Elektrische installaties op laagspanning en op zeer lage spanning (Boek 1 - KB 8/09/2019) - Algemene Directie Energie

📍 Plaats van het onderzoek: PALLIETERWEIDESTRAAT 20 1501 HALLE België

📄 Aard onderzoek: Inspectiebezoek voor verkoop oude installatie (Boek 1 8.4.2)

BESLUIT : NIET CONFORM

Bord

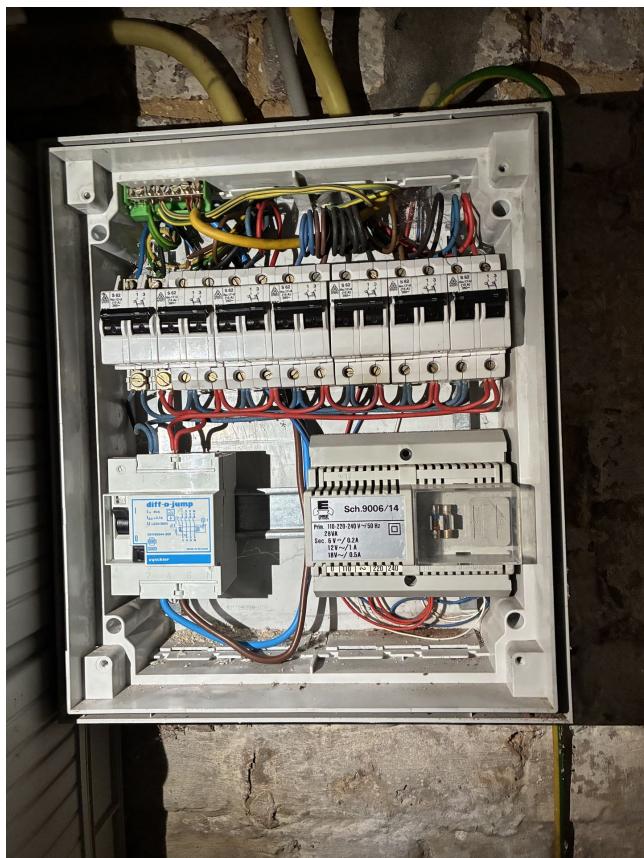
Categorie	Bewoordingen	Paragraaf
B. Aarding		
	De aardgeleider dient stroomafwaarts van de hoofdaardingsklem aangesloten te worden en de beschermingsgeleider van toestellen en/of equipotentiale verbindingen stroomopwaarts.	
	Een aarding verwezenlijken overeenkomstig de voorschriften.	B1: 4.2.3; 5.4.2.; 5.4.3.
	Een demonteerbaar aansluitstuk (aardingsonderbreker) moet steeds gemakkelijk toegankelijk zijn.	B1: 5.1.5.; 4.2.3.3.; 5.4.2.1.; L3: 5.1.5.

C. Equipotentiaalverbindingen		
	Een hoofd-equipotentiaalverbinding is te installeren en te verbinden.	B1: 4.2.3.2.; 4.2.3.4.; 5.4.4.1.
D. Differentieel		
	Een verzegelbare algemene differentieelschakelaar dient geplaatst te worden aan het begin van de installatie.	B1: 4.2.4.3.
	Een algemene differentieelschakelaar met een nominale stroom (In) van minstens 40 A en een gevoeligheid van maximum 300 mA dient geplaatst te worden.	L1: 4.2.4.3.; 5.3.5.1.
	Een afzonderlijke differentieelschakelaar met een gevoeligheid van 30 mA plaatsen voor de installaties van badkamer(s). Boiler	B1: 4.2.4.3.
	Een afzonderlijke differentieelschakelaar met een gevoeligheid van 30 mA voor wasmachine, vaatwasmachine en/of droogkast en gelijkaardige toestellen.	B1: 4.2.4.3.

E. Schema's		
	Eendraadsschema('s) van de installatie is (zijn) te voorzien.	B1: 3.1.2.; 9.1.1; 9.1.2; B3: 3.1.2.
F. Elektrische bord		
	De nominale spanning dient duidelijk vermeld te worden op een oordeelkundig gekozen plaats.	
	Pictogram "levensgevaar" dient op degelijke wijze aangebracht te worden.	
	De niet-gebruikte invoeringen van het schakelbord of kast dienen afgedicht te worden.	B1: 4.2.2.3.; 5.1.4.; 5.3.5.1.
	De aanduiding van de stroomkringen en/of apparatuur, aansluitklemmen, enz. dient aangebracht of vervolledigd te worden. Aanduiden met letters niet met cijfers.	B1: 2.8.1.; 3.1.3.; 5.3.6.1.; 5.3.6.2.; B3: 2.8.1.2.; 3.1.3.; 5.3.6.1.

Categorie	Bewoordingen	Paragraaf
H. Kleurcode en leidingen		
	Wij raden u aan de niet gebruikte leidingen te verwijderen.	
	De niet-gebruikte leidingen verwijderen of aan de uiteinden isoleren.

F. Elektrische bord		
	Het niet toegelaten om koperen overbruggingen te gebruiken binnen een verdeelbord voor de verdeling van voeding naar automaten of andere componenten. Enkel voorgeschreven en gecertificeerde verbindingssystemen, zoals door de fabrikant goedgekeurde kamrails of verbidingsbruggen, mogen hiervoor worden aangewend.	
	Volume van de badkamer is niet gerespecteerd.	B1: 7.6
